## 小田川 多自然川づくりの検討

岡山河川事務所

## 設定河道の検証 (湧水年0.0m<sup>3</sup>/s)

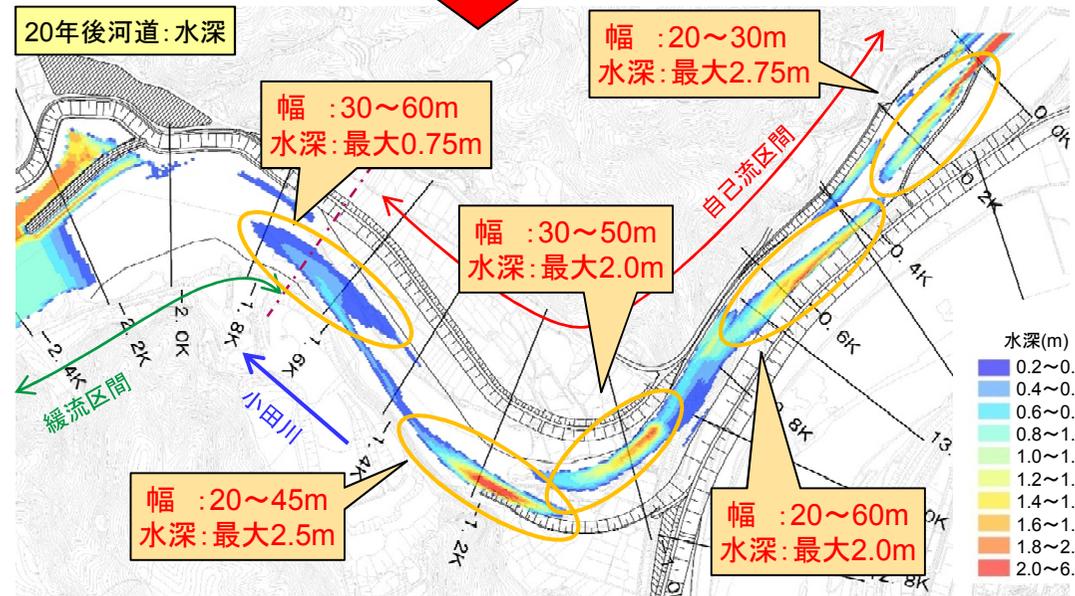
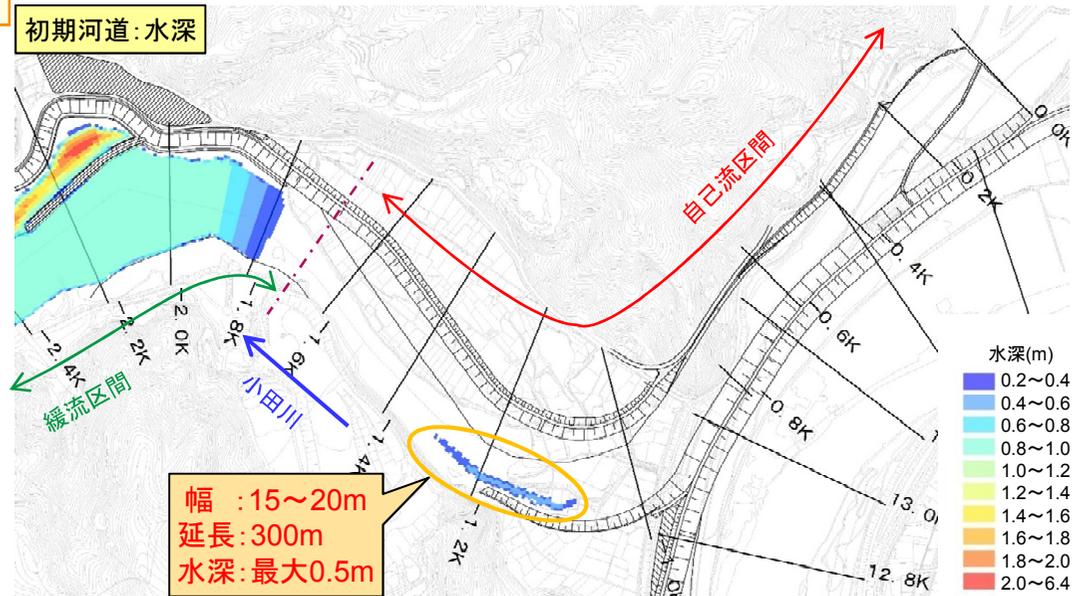
■ 渇水年においても、影響を小さくする必要がある。

○ 渇水年で瀬切れが生じても、魚類の退避場所となるような深みが確保できるか確認する。

■初期河道及び20年後の河道における湧水時の溜まりの規模について確認した。

- 創出した淵に幅20m程度、延長約300m及び水深約0.5mの溜まりが確保出来る。
- 平面的な配置として不足する可能性があるが、南山(-0.8k)より上流では、河床変動の影響を受けやすく、短時間で淵などの深みが創出されることを期待する。

- 各所に淵が創出され、そこが湧水時の溜まりとなる。
- 水深は最大2.5m程度となる箇所もあり、魚類の退避場所としては十分であると考えられる。

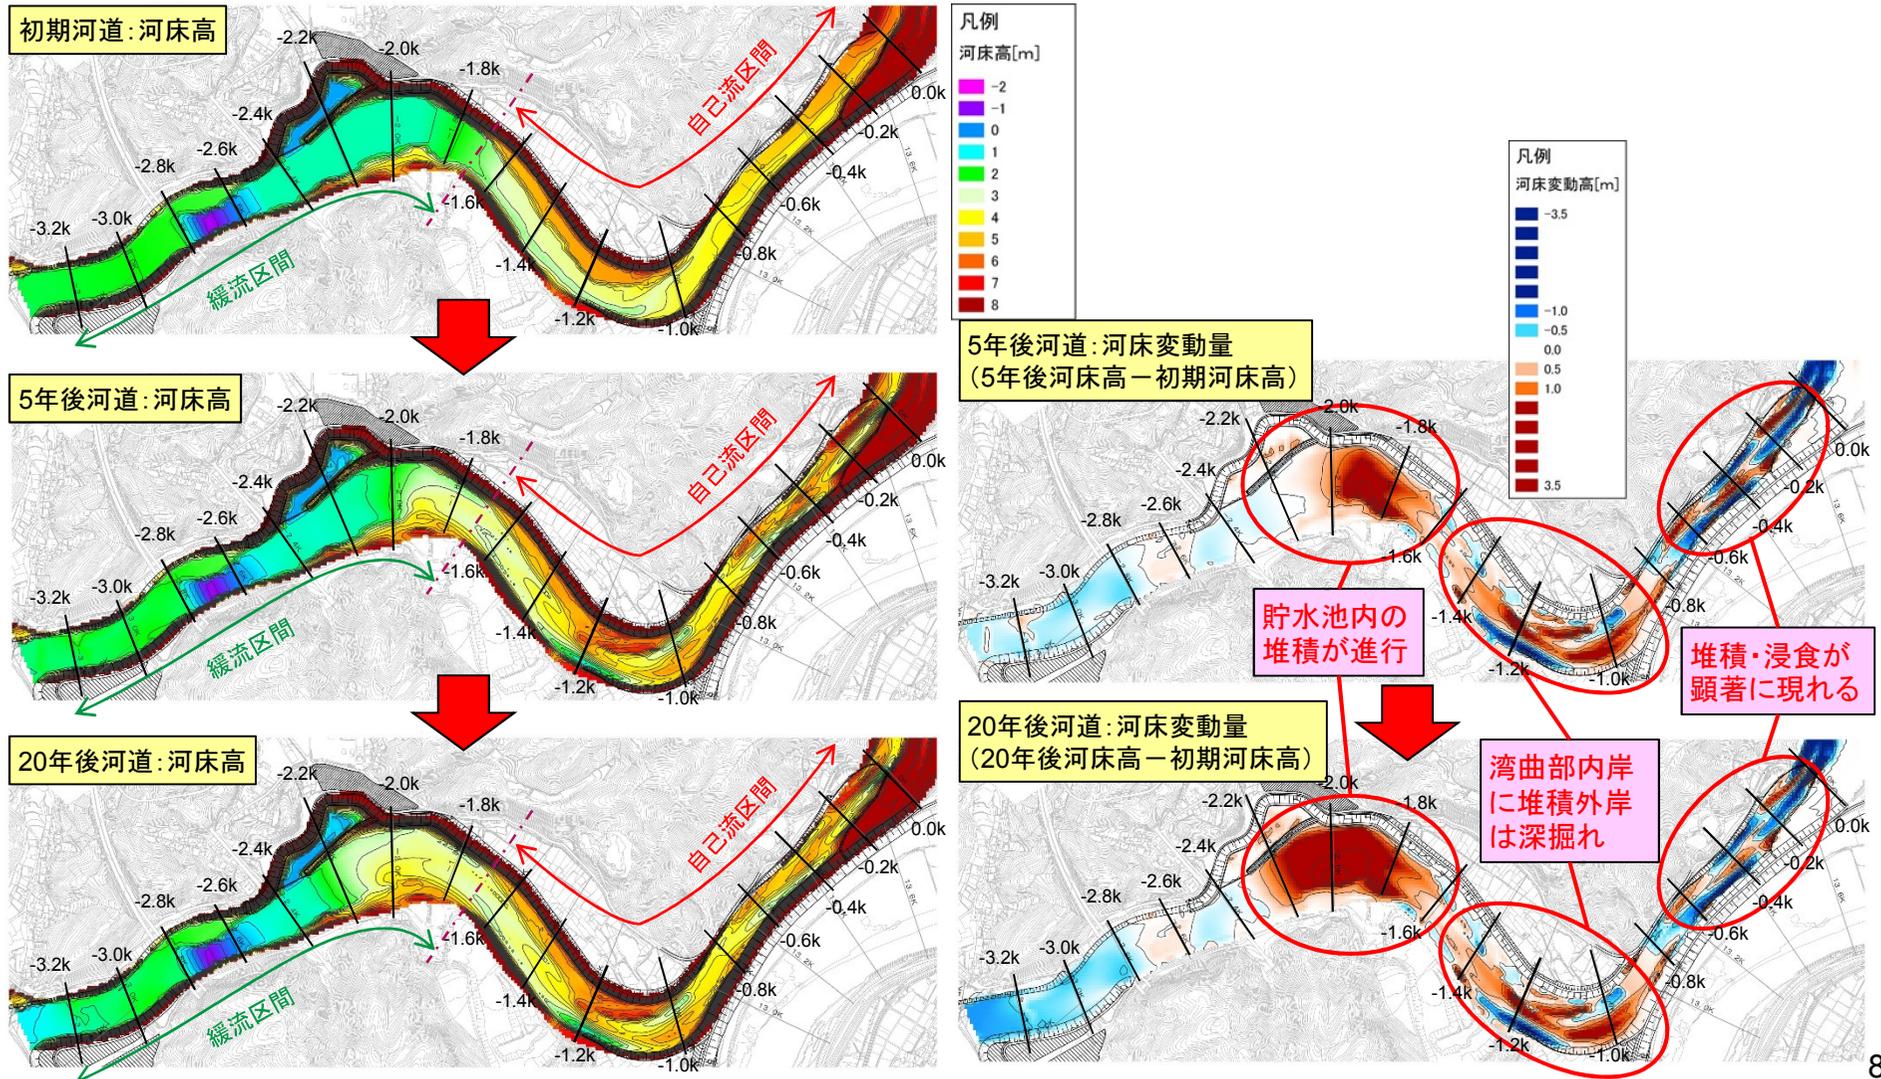
■河道の維持管理方法を検討する必要がある。

○河床変動予測により、将来的にも施設が維持できるか確認する。

■ 将来的な河床変動を予測し、施設が維持されるか確認した。

- 貯水池部：土砂の堆積が経年的に進行。
- 自己流区間：湾曲部内岸は堆積、外岸は深掘れ、現合流点付近では堆積・浸食が顕著に発生。  
5年後以降は、変動量が少なく動的平衡になっている。

### 取水口付近の河床変動（候補箇所①）

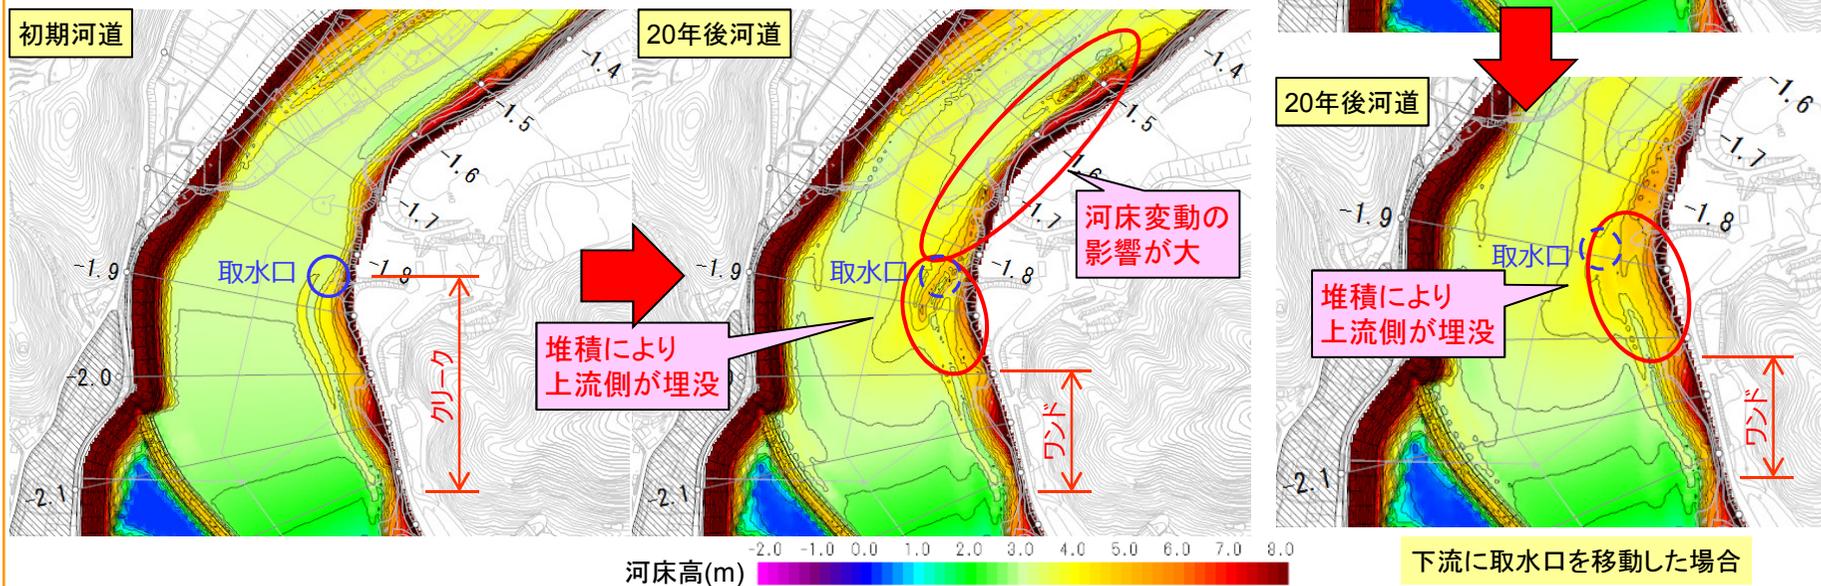
■クリークの取水方法として、上流からの導水路も検討してはどうか。

■クリーク、高水敷の浸食堆積について検討が必要

●自己流区間と緩流区間の切り替わりの位置、かつ湾曲部内岸にあるため、将来的に土砂の堆積が進行する箇所である。

●堆積が生じ、将来的にクリークが維持できない。また、取水口付近及び上流では河床変動により浸食・堆積が生じるため、将来的に取水できなくなる可能性がある。

●取水口を下流に移動した場合でも、取水口含む上流側のクリークが埋没してしまう。

⇒初期河道としては、クリークとしての整備を行うが、埋没等の変化を許容し、将来的には緩流区間へ接続するワンドを期待する。

### 水位変動の評価

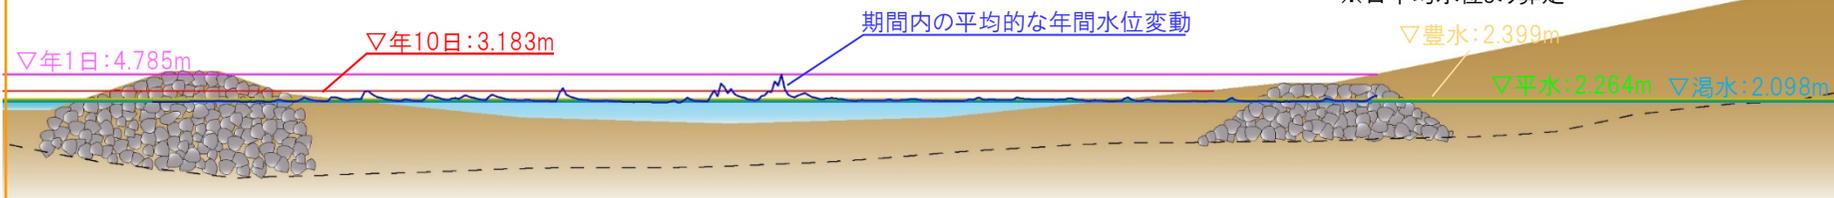
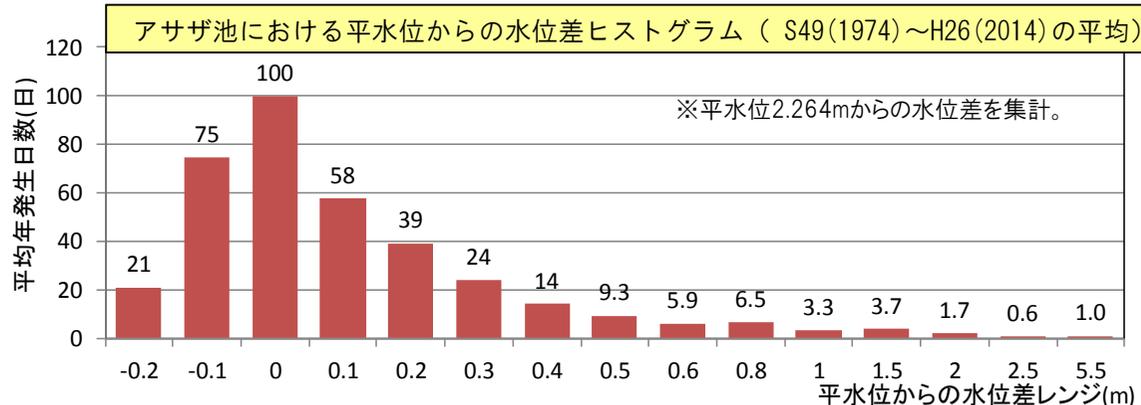
- 池の水位変動について時系列の確認が必要
- 池の水質、ゴミの漂着、底質変化も確認が必要
- 集落からの排水について確認が必要

■ 過去の実績流況からアサザ池の平均位況を整理した。

● 水位変動は、平水時の水位を基準にすると年間で+2.5m~-0.2mとなる。

● 平水位から-0.1~0.2m程度の変動が年間通じて多く発生する。

● 中堤(Qm水位相当5.1m)を超える水位は、過去32/41年で発生しているが、年間では1回程度しか発生しない。(但し、高梁川水位による影響が大きい)

## 地形のアンジュレーション

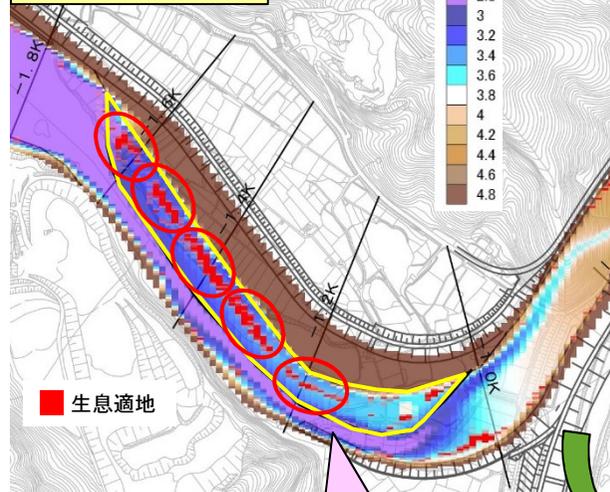
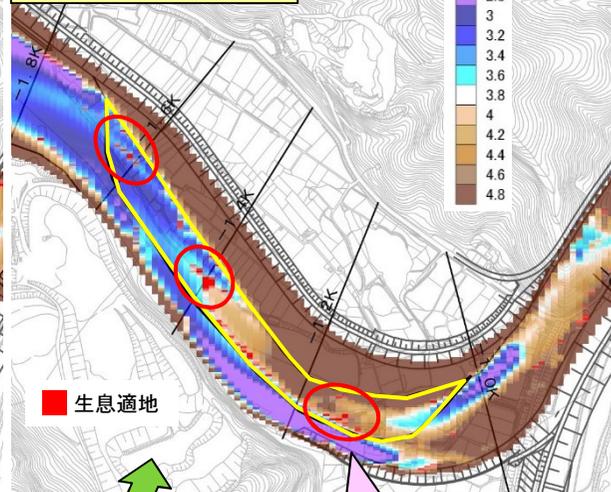
■直線的な整備ではなく、適度な起伏、不陸を設けた方がよい

○河床変動を踏まえた地形のアンジュレーションを初期より創出する

- 画一的な環境とならないように、地形のアンジュレーションを検討し、河床変動計算より生育適地の変化について確認を行った。
- 比較的小規模な洪水でも生じる程度の起伏を初期より創出することとし、5年確率洪水(小田川 800m<sup>3</sup>/s)により生じる河床変動量(20cm程度)を参考に、20cm程度の盛土による起伏を設定する。
- 20年後の河道に対し、一年生草本の生育適地の条件(年50.5~81.8日程度冠水)を満たす箇所を確認した。
- いずれの河道においても、生育適地が形成されていることが確認出来た。
